Deliberazione del Direttore Generale n. 473 del 14/06/2016

Oggetto: Lavori di adeguamento antincendio C.P.I. elevatori - impianti elettrici - I LOTTO.
Affidamento incarico per redazione perizia di variante.

OGGETTO: Lavori di Adeguamento Antincendio C.P.I. elevatori – impianto elettrico 1° lotto riguardanti il corpo centrale.
- REDAZIONE PERIZIA DI VARIANTE E PROGRAMMA DEI LAVORI

**PROPOSTA DI REDAZIONE DI UNA PERIZIA DI VARIANTE
RELAZIONE AI SENSI DELL'ART. 161 C.3 DEL DLGS 207/2010**

Allegato: Programma dei lavori

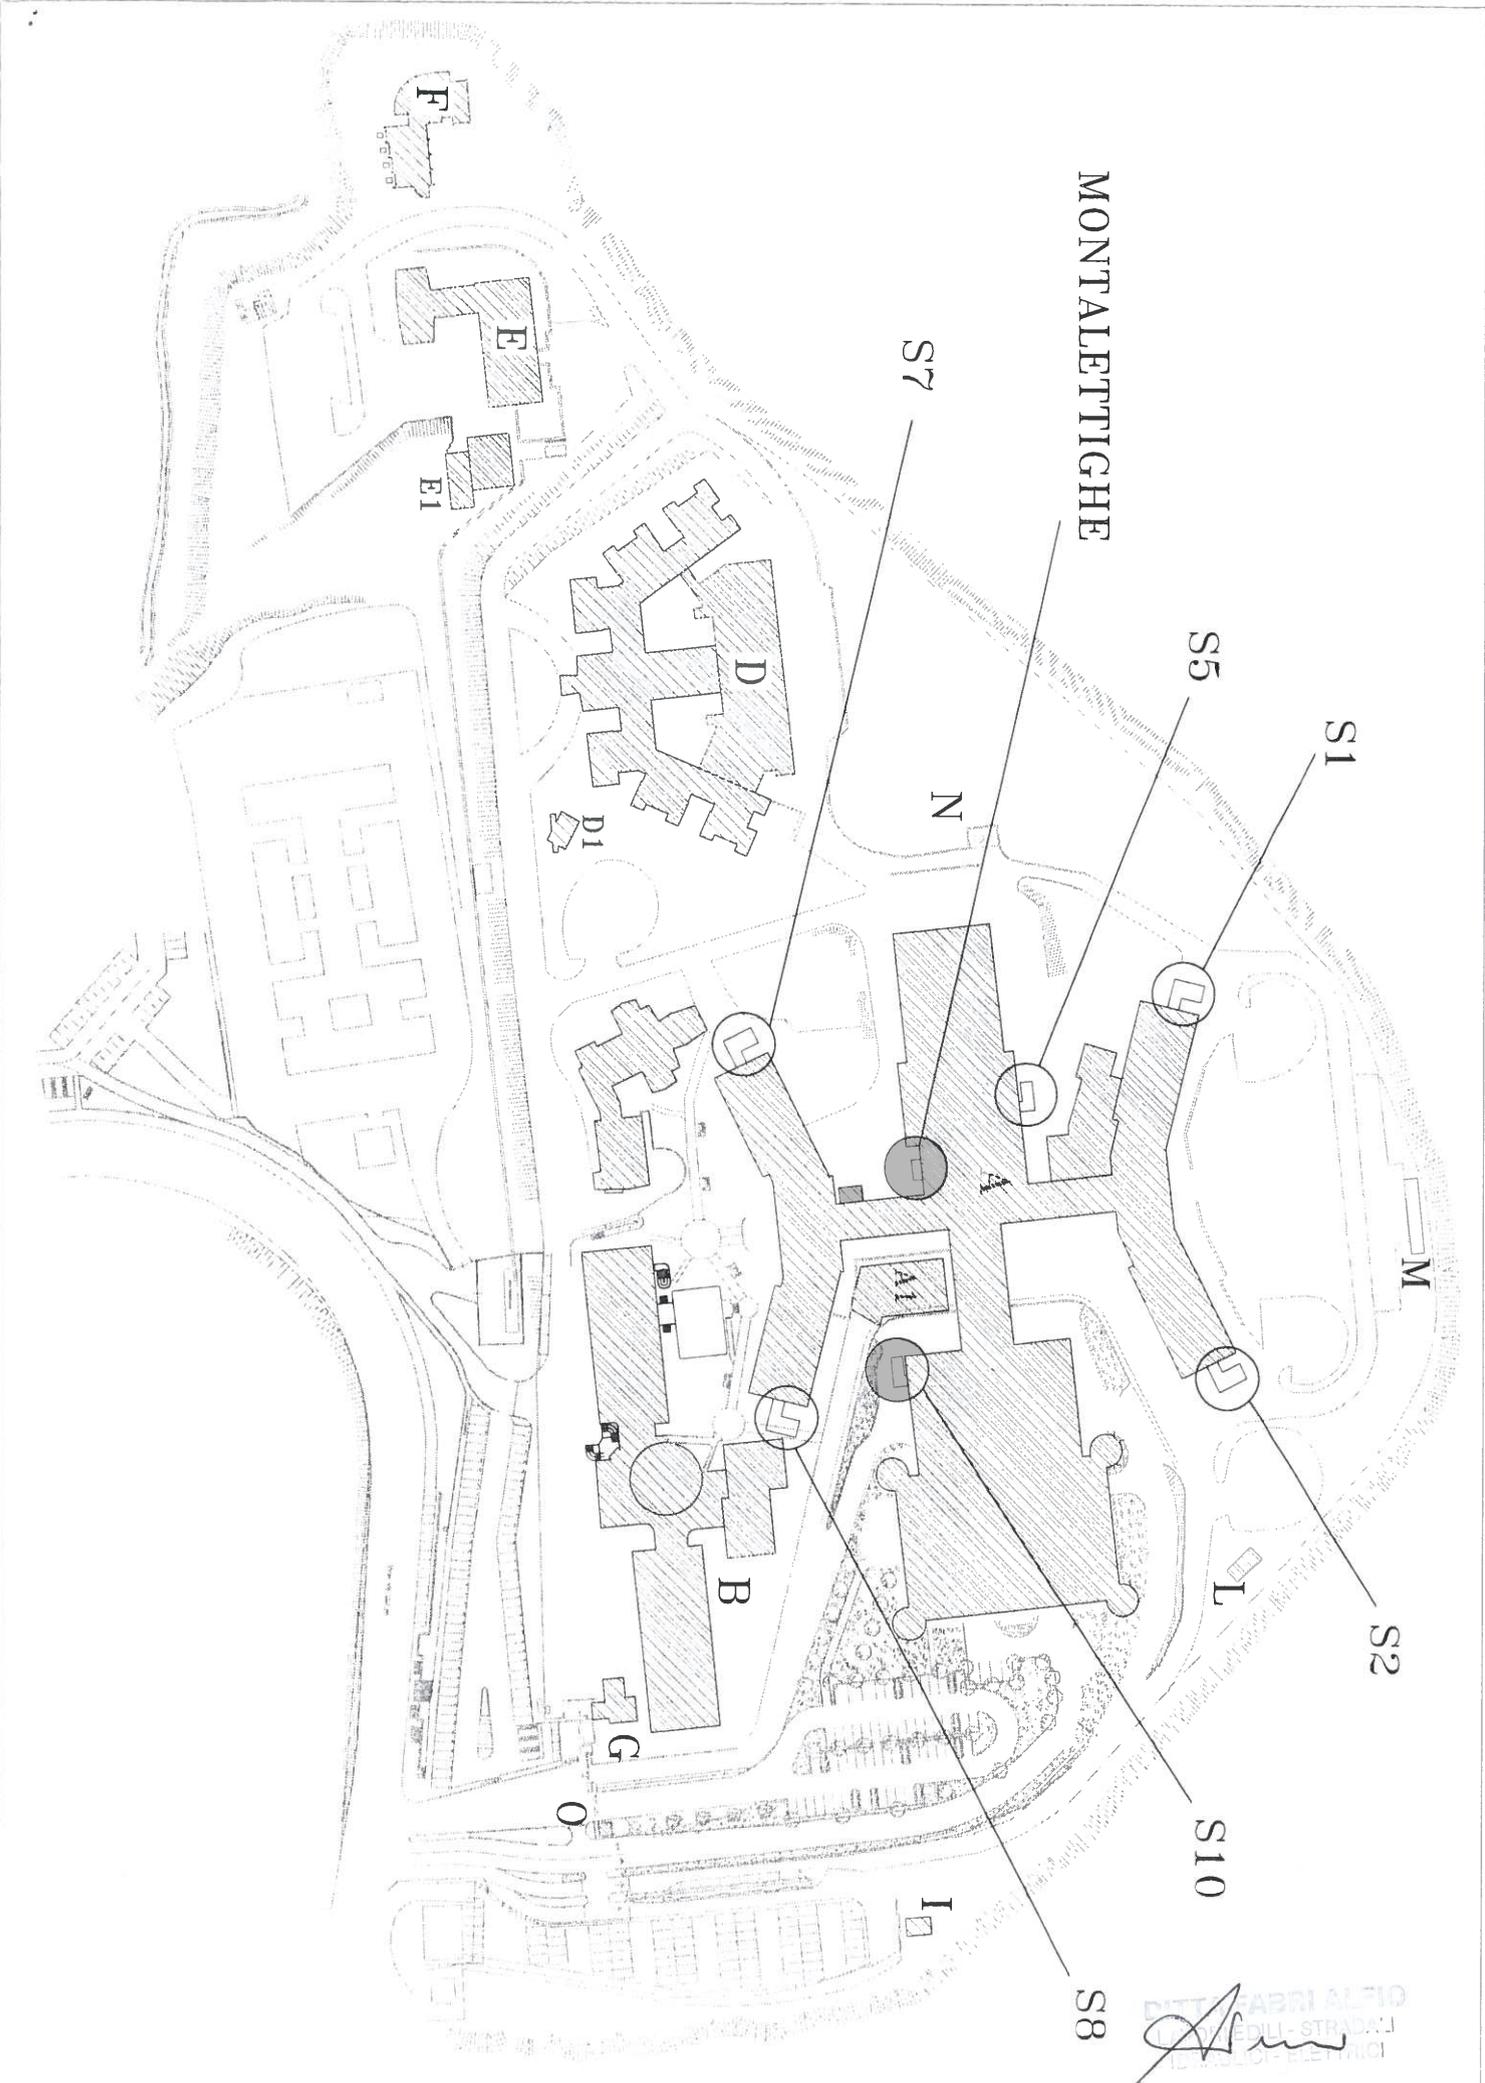
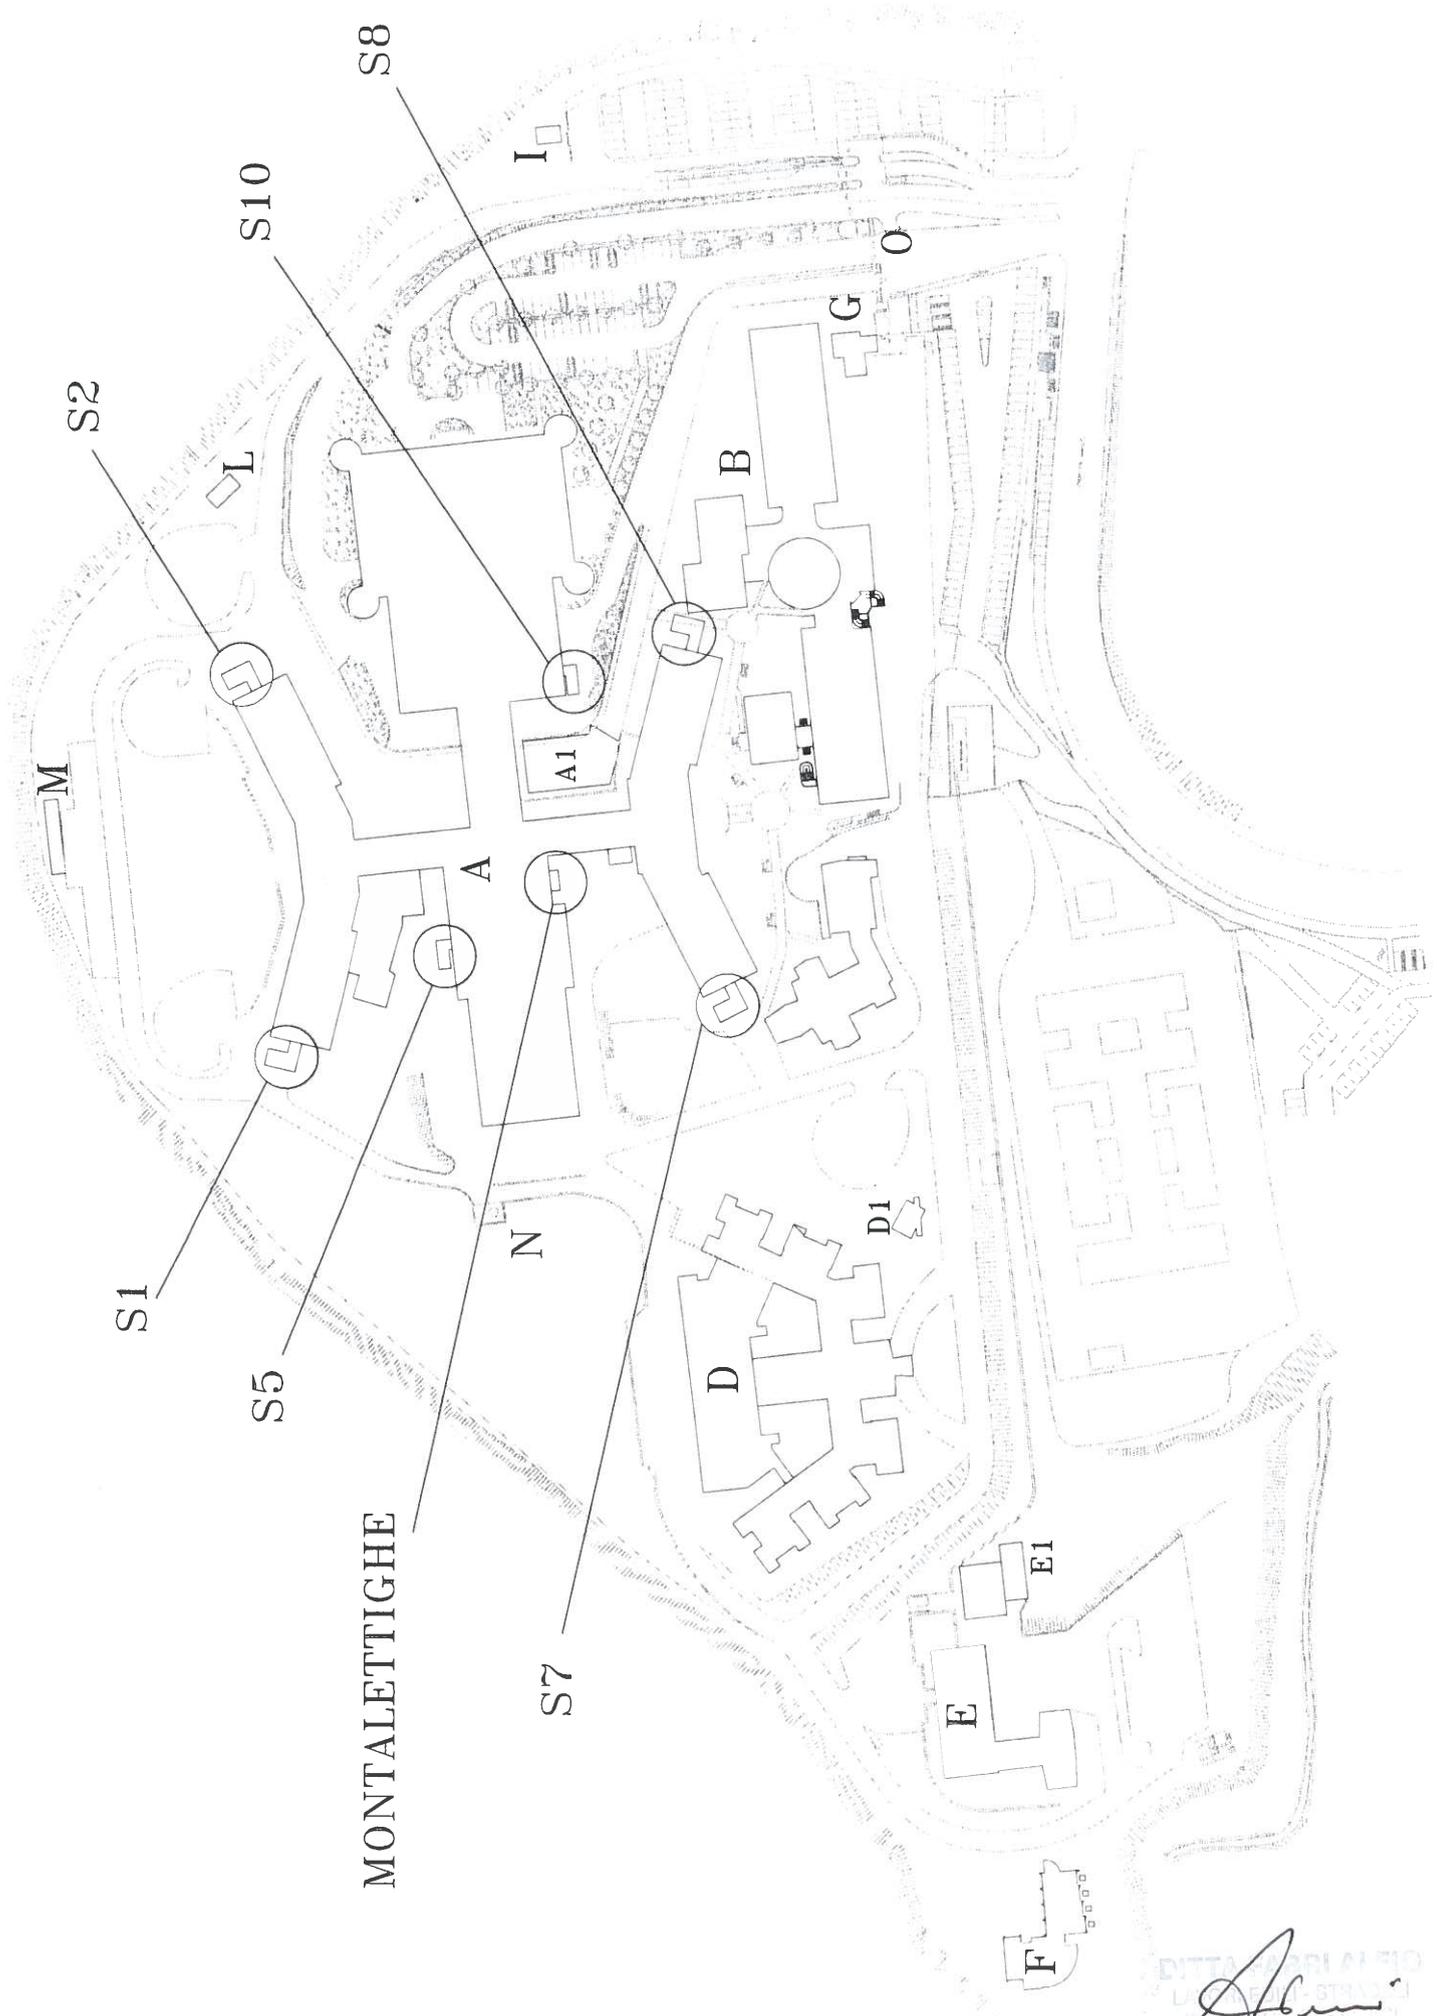
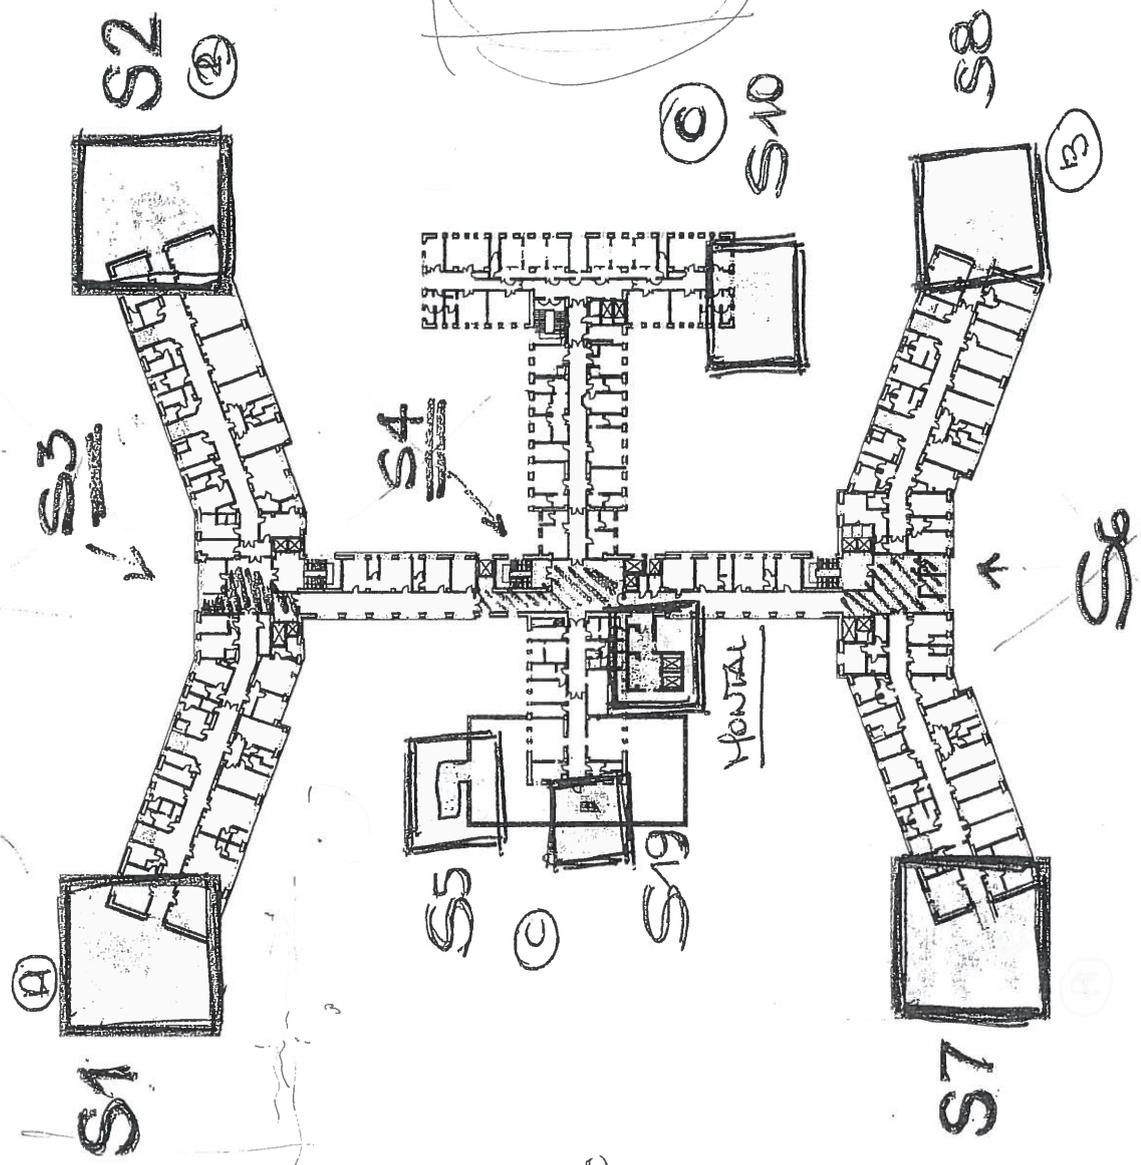
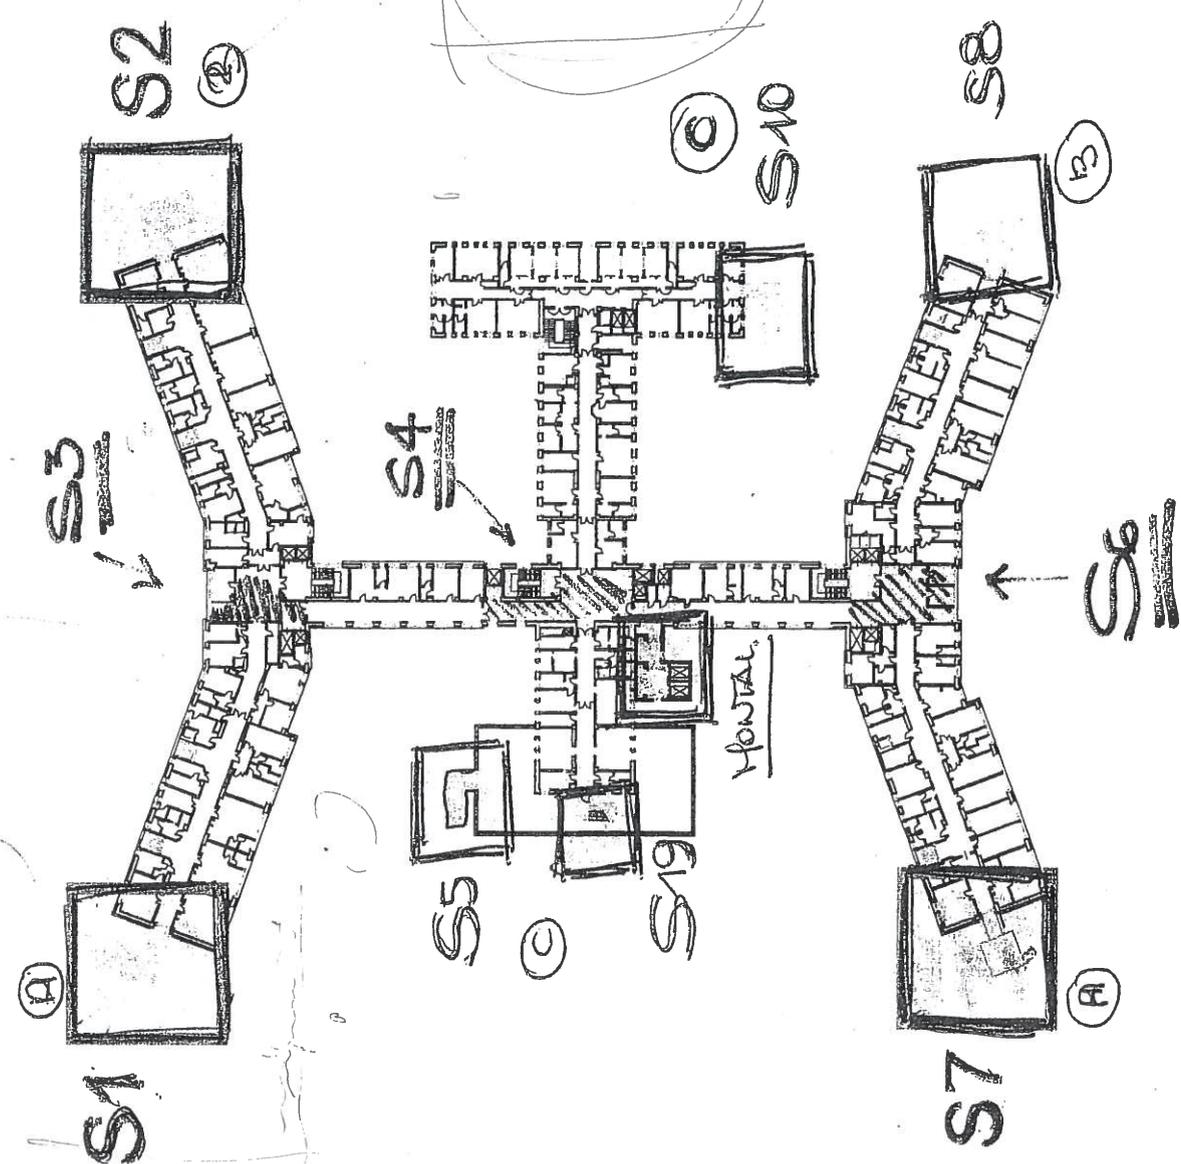
Dalle necessità di redigere la variante, per le cause precedentemente illustrate, consegue anche la necessità di rivedere la programmazione dell'appalto.

Al fine di definire un quadro complessivo della tempistica, oltre che della redazione della perizia di variante, si deve tenere conto anche delle attività di preparazione delle aree di cantiere propedeutiche alla loro

- Montalettighe per la necessità di liberare i locali da demolire e di spostare l'adduzione termica dalla centrale
- Scala S5 per la necessità di liberare l'area dal cantiere del nuovo acceleratore e di spostare le adduzioni idriche e le alimentazioni degli acceleratori esistenti, che interferiscono con la posizione della scala.
- Scala S8 per la necessità di liberare l'area dai cavi di alimentazione MT della cabina principale dell'edificio ospedaliero e dai cavi telefonici delle rete urbana

FASE	FASE CORRELATA	INIZIO	DURATA	FINE	ESECUTORE
1	SCALA S1		01/02/2016	174	24/07/2016	IMPRESA
2	SCALA S2		01/02/2016	174	24/07/2016	IMPRESA
3	INCARICO VARIANTE		01/02/2016	28	29/02/2016	AMMINISTRAZIONE
5	SCALA S7	4	28/03/2016	210	24/10/2016	IMPRESA
6						
7	PREPARAZIONE AREA MONTELETTIGHE		01/02/2016	110	21/05/2016	AMMINISTRAZIONE
8	MONTELETTIGHE	7	21/05/2016	240	16/01/2017	IMPRESA
9	ULTIMAZIONE LAVORI EST. ACCELERATORE		01/02/2016	35	07/03/2016	AMMINISTRAZIONE
10	SPOSTAMENTO SOTTOSERVIZI S5	9	07/03/2016	55	02/05/2016	AMMINISTRAZIONE
11	SCALA S5	10	02/05/2016	210	28/11/2016	IMPRESA
13	SPOSTAMENTO CAVI MT		01/02/2016	120	31/05/2016	AMMINISTRAZIONE
14	SCALA S8	13	31/05/2016	230	16/01/2017	IMPRESA
15	SCALA S10	13	31/05/2016	230	16/01/2017	IMPRESA
17	COMP. SCALE INTERNE	16	25/04/2016	90	24/07/2016	IMPRESA
18	REALIZZAZIONE FILTRI	17	24/07/2016	175	15/01/2017	IMPRESA
